Große Kreisstadt Bad Waldsee
Bebauungsplan (R18) "Drei Eichen VI"
und die örtlichen Bauvorschriften hierzu

Zusammenfassende Erklärung
gem. § 10 a Abs. 1 BauGB
zur Fassung vom 04.11.2024
Sieber Consult GmbH
www.sieberconsult.eu

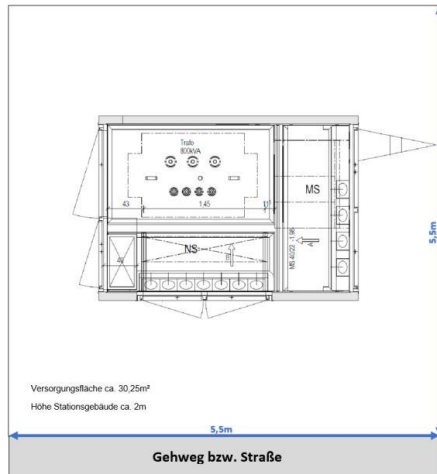
Im Grenzbereich des Geltungsbereichs befinden sich 0,4-kV-Kabel. Wir gehen davon aus, dass diese Anlagen in ihrer derzeitigen Lage bestehen bleiben können.

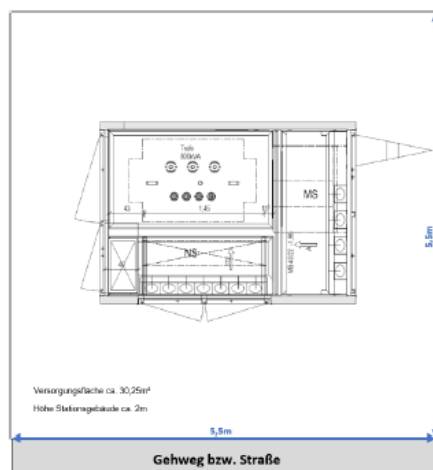
Vor Beginn von Bauarbeiten ist vom ausführenden Bauunternehmen über die im Geltungsbereich befindlichen Kabel unbedingt eine aktuelle Kabelauskunft unter Telefon: +49 7351 53 -22 30, Telefax: +49 7351 53 -21 35, E-Mail: leitungs-auskunft-sued@netze-bw.de einzuholen.

Die Hinweise zur Planumsetzung werden zur Kenntnis genommen.

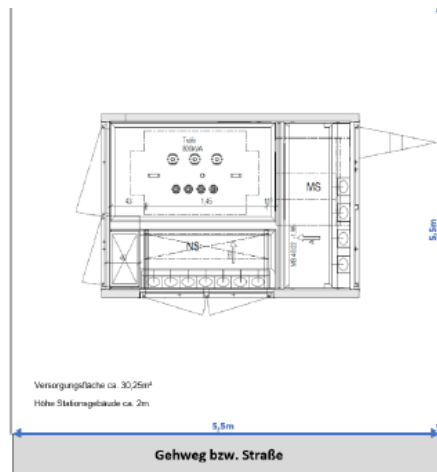
Im Geltungsbereich befinden sich 0,4-kV-Kabel. Wir gehen davon aus, dass diese Anlagen in ihrer derzeitigen Lage bestehen, bleiben können. Wenn Sicherungs- oder Änderungsmaßnahmen notwendig sind, dann rechnen wir die Kosten nach den bestehenden Verträgen ab.

Vor Beginn von Bauarbeiten ist vom ausführenden Bauunternehmen über die im Geltungsbereich befindlichen Kabel unbedingt eine aktuelle Kabelauskunft unter Telefon: +49 7351 53 -22 30, Telefax: +49 7351 53 -21 35, E-Mail: leitungs-auskunft-sued@netze-bw.de einzuholen.

Die Ausführungen und Hinweise zur Planumsetzung werden zur Kenntnis genommen.
